Mission régionale d'autorité environnementale
ÎLE-DE-FRANCE

Avis délibéré
sur le projet d'aménagement
« Val-de-Fontenay / Alouettes »
Création des Zac Auchan-Gare, Marais-Pointe-Joncs
Marins et Péripôle
à Fontenay-sous-Bois (94)

N° APJIF-2024-019
du 24/04/2024

Figure 12 : Emplacement des points de mesure acoustique (Étude d'impact Zac Auchan-Gare p. 142)

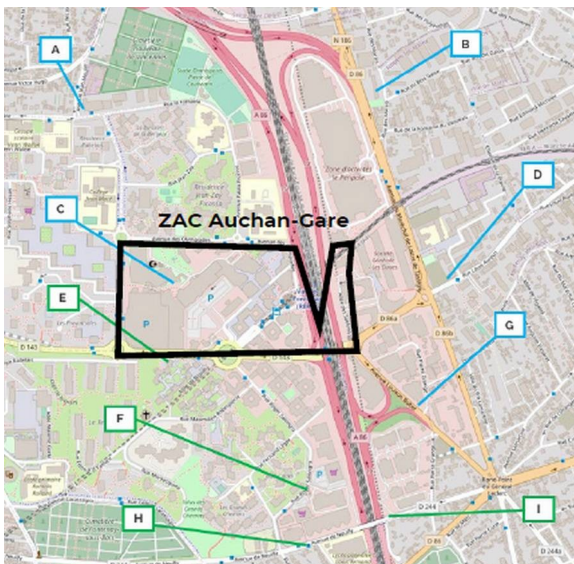
L'Autorité environnementale relève que le faible nombre et le positionnement à distance importante des axes bruyants des points de mesures acoustiques ayant servi de base aux modélisations, particulièrement en ce qui concerne le secteur Auchan-Gare, ne permettent pas de garantir pleinement les résultats de l'étude obtenus. La période de mesures (octobre 2020), en partie durant les congés scolaires, peut également ne pas avoir été favorable à cet égard. D'ailleurs, elle observe un écart important entre ces résultats à l'état initial et les niveaux sonores établis par Bruitparif, même en tenant compte de l'écart entre les relevés L_{aeq} des premiers et les relevés L_{den} ⁹ des seconds (figures 16 et 18 ci-après).

Ces écarts ne sont aucunement expliqués dans le dossier et ne sont pas explicables. Il convient à tout le moins de démontrer ce qui conduit à ne pas retenir pour documenter l'ambiance sonore de la zone les cartes stratégiques de Bruitparif et expliciter la contribution de chacun des facteurs à l'horizon considéré pour apprécier les évolutions anticipées. En l'état, ces projections ne permettent pas la complète information du public.

- réaliser des mesures acoustiques à proximité des axes de transports affectant chacune des Zac ;
- démontrer la robustesse et la représentativité des mesures acoustiques réalisées ;
- expliquer en décomposant la contribution de chacun des facteurs à la source des écarts, les écarts relevés entre les niveaux de bruit à l'état initial présentés dans l'étude acoustique et ceux des cartes stratégiques du bruit établies par Bruitparif, ou à défaut reprendre les cartes de Bruitparif comme référence pour l'ambiance sonore de la zone à l'état initial.

Figure 16 : Cartographie sonore en dBA à 4m du sol – État initial – Secteur Péripôle – Période 6h-22h (Étude d'impact Zac Péripôle p. 133)

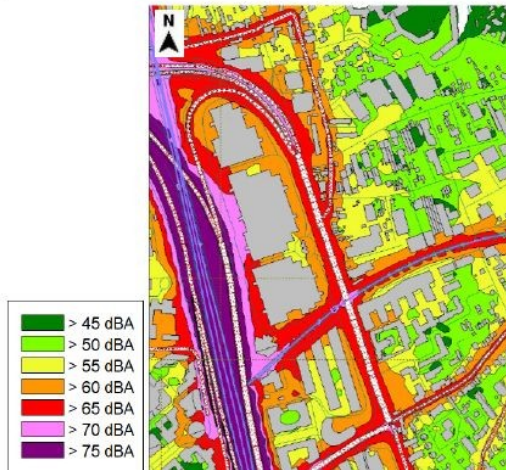
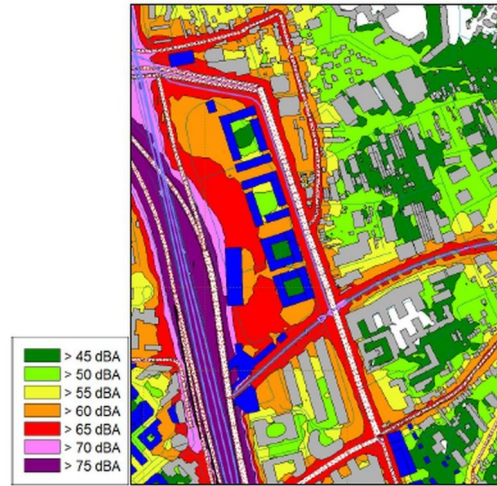
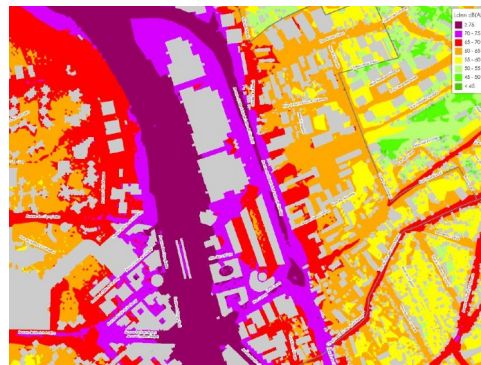
Le même constat est applicable aux autres secteurs de Zac (secteur Péripôle : figures 19 et 20, secteur Marais-Pointe-Joncs Marins : figures 22 et 24 ci-après).

Figure 22 : Cartographie des concentrations moyennes annuelles en NO₂ - État initial - Secteur Auchan-Gare - (Étude d'impact Zac Auchan-Gare p. 154)

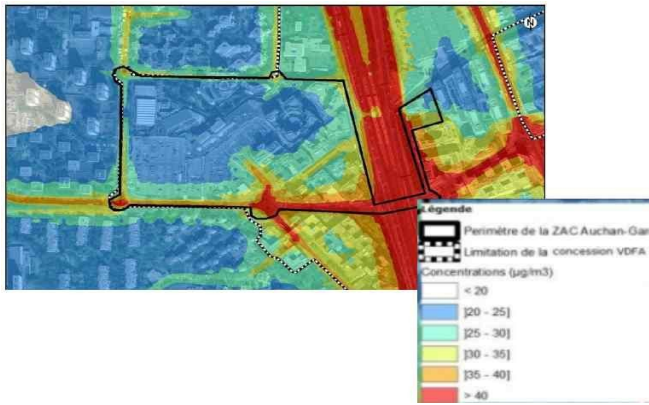
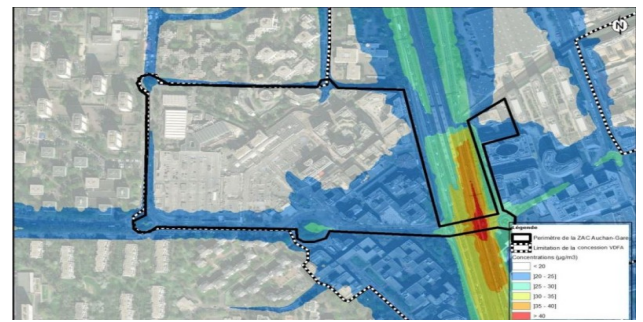
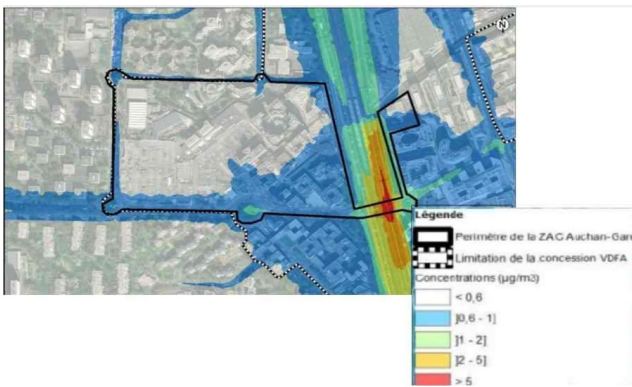
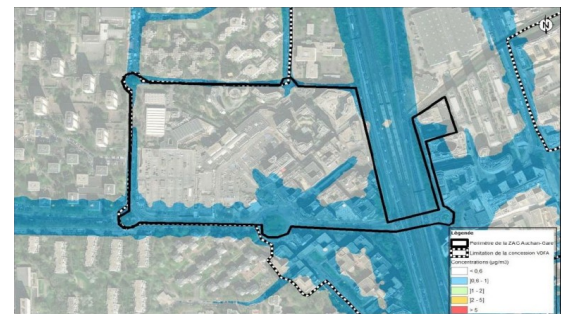
L'Autorité environnementale note l'absence de mesures d'évitement ou de réduction visant à minimiser l'impact des concentrations relevées sur l'exposition des populations riveraines, alors que des dépassements des seuils, même s'ils ne sont pas directement liés à la mise en œuvre du projet, ont été constatés notamment pour le dioxyde d'azote, les PM₁₀ et les PM_{2,5} et que le projet aboutit à augmenter notablement la population exposée à ces polluants.

Figure 29 : Plan de la nouvelle zone commerciale envisagée (Étude d'impact Auchan-Gare p. 246)

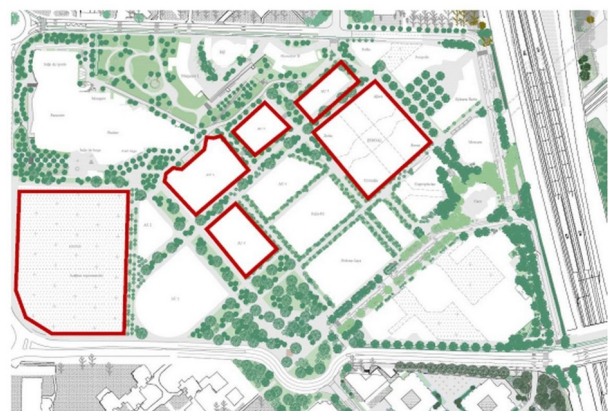
La nécessité de ce que le dossier appelle des « émergences » dans les deux Zac n'est pas démontrée. Aucun argumentaire visant à justifier de la pertinence de ces formes urbaines n'est présenté dans le dossier. Il aurait pourtant été nécessaire pour démontrer que les volumétries, les matériaux et le dessin des façades participent à renforcer les qualités du site et à répondre à ses enjeux.
